Keuringsverslag van een elektrische laagspanning- en zeer lage spanningsinstallatie

NIET CONFORM

Datum keuring: 10/07/2024

Type : niet huishoudelijke installatie (winkel pand, kantoor, restaurant) ≤ 63A

Afbelding schakel- en verdeelbord:

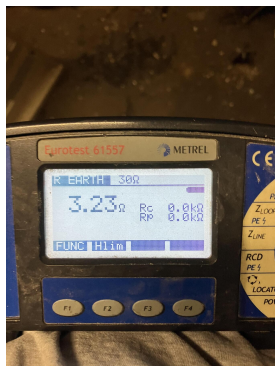
- 15.03 Verdeelbord is niet van klasse I of II. (Boek 1 Onderafdeling 5.3.5.1.A.)
- 15.05 De deur en/of afschermplaat van het schakelbord dient (terug)geplaatst worden. Aanraking van onder spanning staande delen mogelijk. (Boek 1 Afdeling 5.1.4. en 5.3.5.1.A. en 4.2.2.3.)

- 15.07 Verdeelbord dient vervangen te worden, de beschermingsgraad tegen rechtrekse aanraking is onvoldoende. (Boek 1 Onderafdeling 4.2.2.3.)
- 15.09 De genaakbare, naakte onder spanning staande delen zijn onvoldoende afgeschermd. (Boek 1 Afdeling 5.1.4. en 4.2.2.3.)

- 15.10 Niet gebruikte invoeringen van het verdeelbord zijn niet correct of onvoldoende afgedicht. (Boek 1 Afdeling 5.1.4. en 4.2.2.3.)
- 15.13 De nominale spanning dient duidelijk vermeld te worden op een oordeelkundig gekozen plaats. (Boek 1 Onderafdeling 3.1.3.3.)

- 15.14 Een alpolige scheidingsschakelaar is te voorzien om bord volledig spanningsloos te kunnen zetten. (Boek 1 Onderafdeling 5.3.5.1.B. en nota)
- 15.16 De aangebrachte aanduidingen stemmen niet overeen met die van de schema's (Boek 1 Onderafdeling 3.1.3.1. en 3.1.3.3.A. en 5.1.6.1)
